沙湾区新建50万吨锂矿加工综合利用项目调整方案及沙湾豪宸新建36万吨锂矿综合利用项目设计方案公示图

工程设计方案公示

建设单位：
乐山市沙湾区豪沐科技有限公司
乐山市豪宸新能源科技有限公司

设计单位：
中潮博雅设计有限公司

彩色总平面对比图

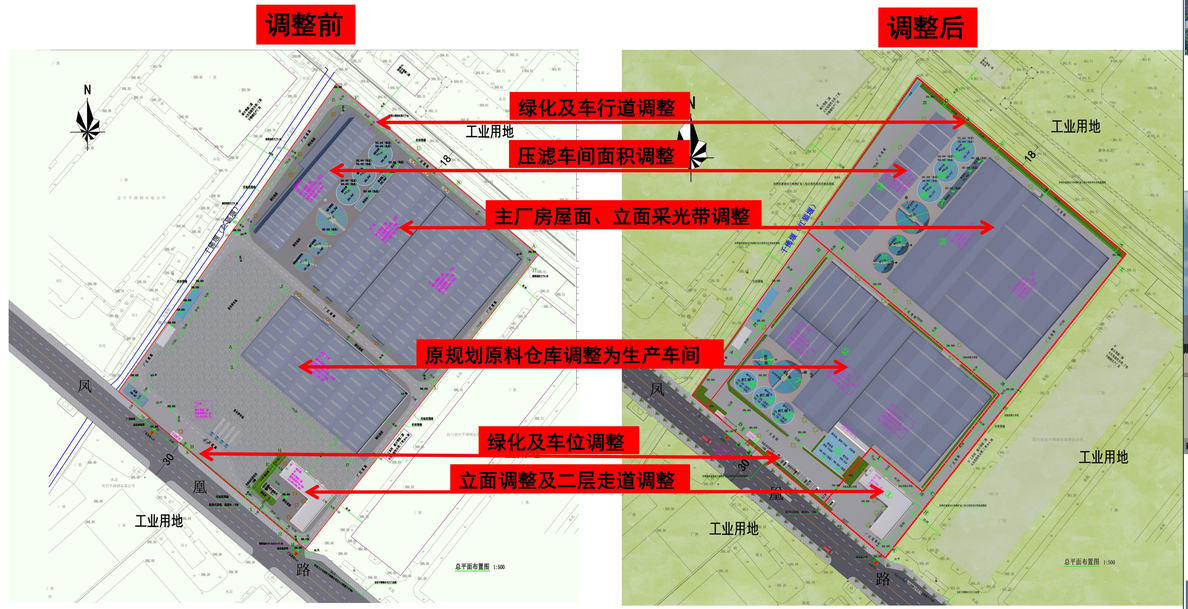
1、原规划压滤车间建筑面积3252.85㎡，建筑高度21.6m。调整后压滤车间建筑面积2530㎡，建筑高度21.55m。
2、原规划主厂房室内外高差300mm调整为150mm，建筑高度由18.3m调整为18.15m，建筑面积由13377.95㎡调整为13405.6㎡，立面、屋面采光带位置调整。
3、综合楼二层办公区原规划为外走廊，调整为内走廊；立面外墙漆调整为立面外墙瓷砖饰面。
4、门卫室由框架结构调整为砖混结构，建筑面积由36.4㎡调整为36.25㎡，立面外墙漆调整为立面外墙瓷砖饰面。
5、原规划原料仓库及货车停车区调整为生产车间及配套的浓密机、水池等设施，建筑面积由6996.33㎡调整为13079.61㎡。
6、机动车位由6个调整为23个，绿地率由0.73%调整为5.07%。其余指标调整详指标对比。
